# 泊発電所 3号炉

## 第4条 地震による損傷の防止 (地下水排水設備について)

(審査会合における指摘事項回答)

令和5年7月20日  
北海道電力株式会社

添付7-2図 地下水排水経路（建屋内断面図）

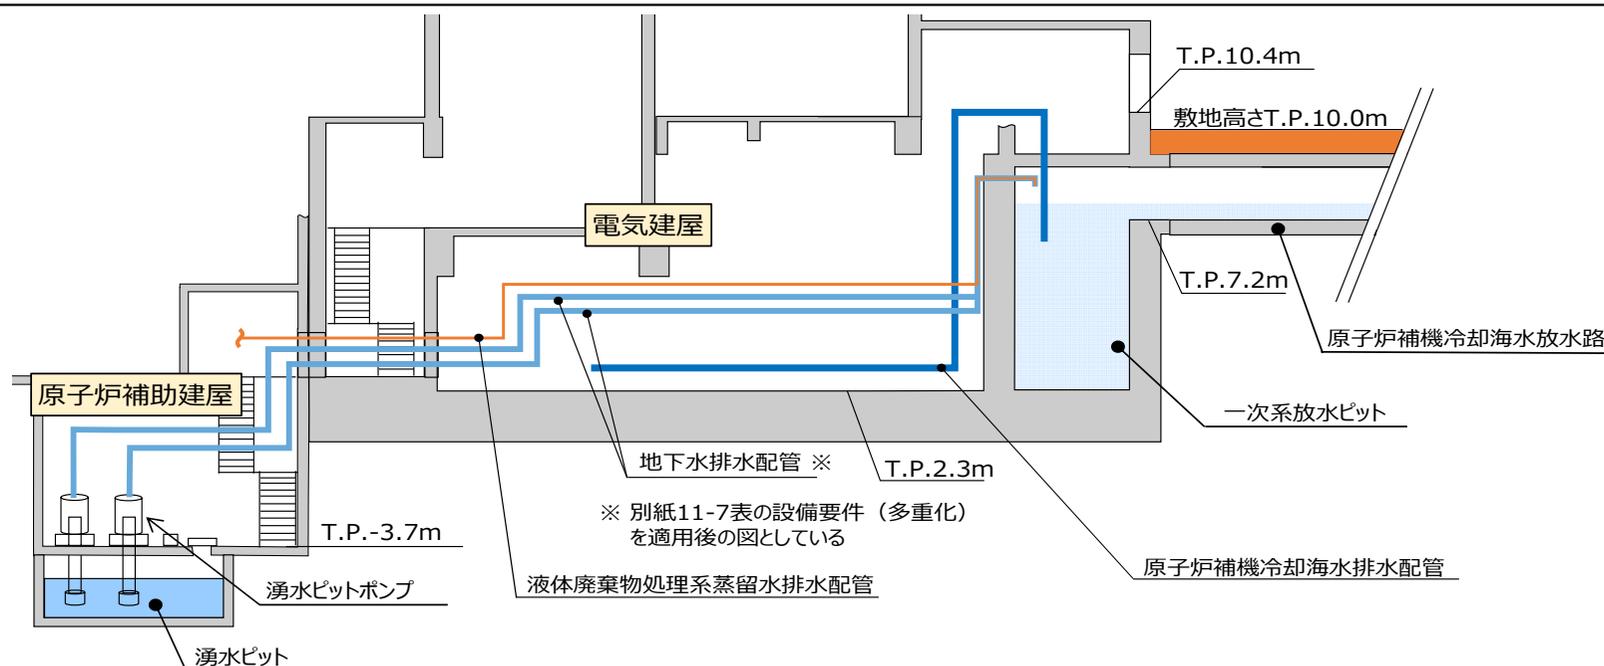
地下水排水設備の排水経路について、以下を踏まえた排水機能の維持に係る考え方を示した上で、最終的な排水先へ確実に排水可能な経路であることを説明すること。

- ✓ 排水配管の間接支持構造物を含む排水経路においてSs機能維持とする範囲
- ✓ 排水経路においてSs機能維持としない範囲がある場合、排水経路の崩落等によって完全に閉塞する可能性

## ● 建屋内の排水経路と排水機能維持（湧水ピットポンプ ⇒ 地下水排水配管 ⇒ 一次系放水ピット）

- 湧水ピットポンプは耐震Cクラスの縦置うず巻式ポンプであり、基準地震動に対し構造健全性を確認することで、機能（地下水の排水機能）を維持する設計とする。
- 地下水排水配管は耐震Cクラスの炭素鋼配管であり、基準地震動に対し構造健全性を確認することで、地下水の排水経路を維持する設計とする。また、電気建屋については、地下水排水配管が敷設される建屋地下部の最大せん断ひずみが耐震Sクラスの間接支持構造物に要求される許容限界以下となることを確認する。
- 一次系放水ピットは耐震Cクラスの電気建屋と一体構造であり、電気建屋が基準地震動に対し終局状態に至らないことを確認することで、原子炉補機冷却海水放水路への排水経路を維持する設計とする。
